INFORME TÉCNICO DE INSPECCIÓN AL SITIO DE DESARROLLO DEL PROYECTO

Proyecto:	DIVISIÓN FAMILIAR.		
Categoría:	I		
Promotor:	AURA ELENA BAULE DEAGO.		
Representante Legal:	N.A.		
Ubicación:	Corregimiento La Arena, Distrito de Chitré, provincia de Herrera.		
Expediente No.:	DRHE-I-F-24-2023		
Fecha de la inspección:	4 de Mayo de 2023		
Fecha del Informe:	15 de Mayo de 2023		
Participantes:	Nombre	Cargo	Institución
	Yuria Benítez	Sección de Evaluación de Impacto Ambiental	MiAmbiente - Herrera
	Rafael Rodríguez	Oficina de Asesoría Legal	MiAmbiente - Herrera
	Dionys Osorio	Consultor Ambiental	---

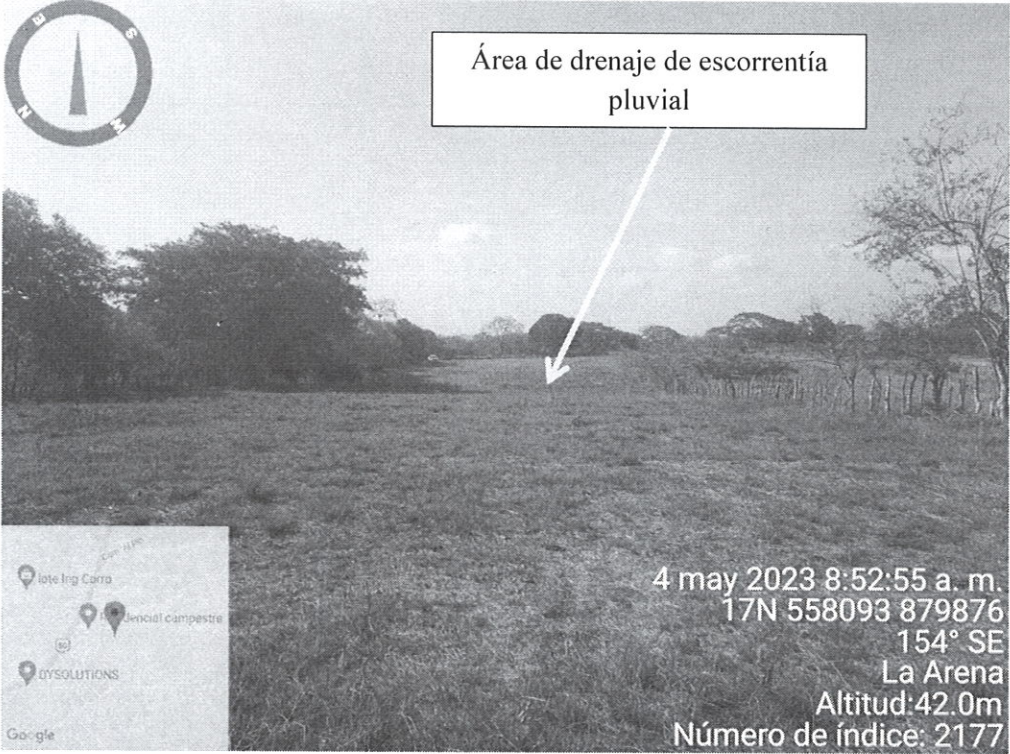
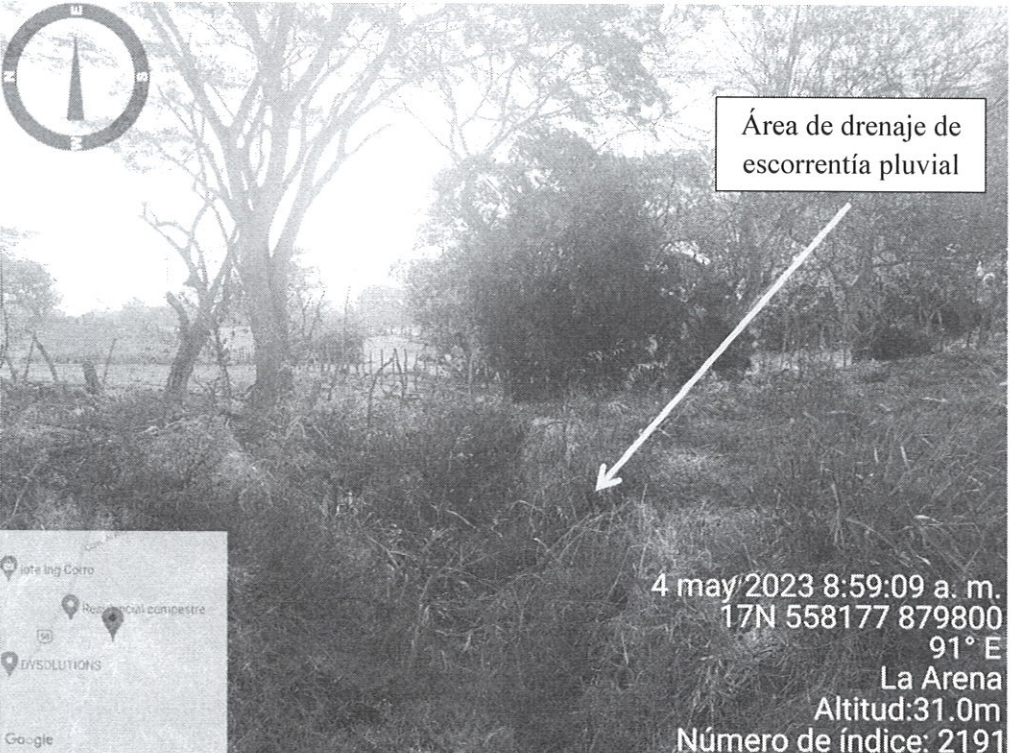
- Existe una diferencia de superficie entre la indicada en el Certificado de Propiedad emitido por el Registro Público de Panamá ( $1 \text{ Ha } 2730 \text{ m}^2 76 \text{ dm}^2$ ) y la verificación de coordenadas de la Dirección de Información Ambiental (DIAM),  $1 \text{ Ha } +3339.8 \text{ m}^2$ , por lo cual, el Promotor deberá aclarar el área total del proyecto. Adicional, existe diferencia entre la cantidad de lotes que

forman parte del proyecto, descritos en la solicitud de Evaluación del Estudio de Impacto Ambiental y la cantidad de lotes que establece el plano del proyecto.
